不 具 合 箇 所 説 明 図

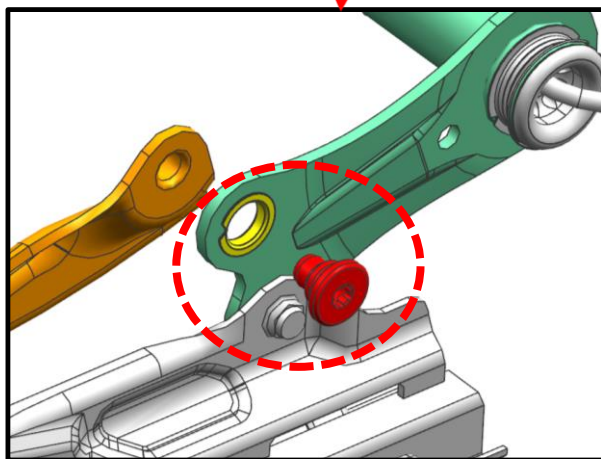
<不具合の状況>

運転席及び助手席の電動シートにおいて、高さ調整機能のジョイント部の製造が不適切なため、電動シート作動時にジョイント部を固定しているボルトが緩むことがある。そのため、そのままの状態で使用を続けると、固定しているボルトが外れ、最悪の場合、急激にシート位置が変化するおそれがある。

<改善内容>

全車両、ボルトを対策品に交換し、ワッシャー及びナットを追加する。

<識別方法>

左側 A ピラー(下側ドアヒンジの下)に青色ペイントを塗布する。
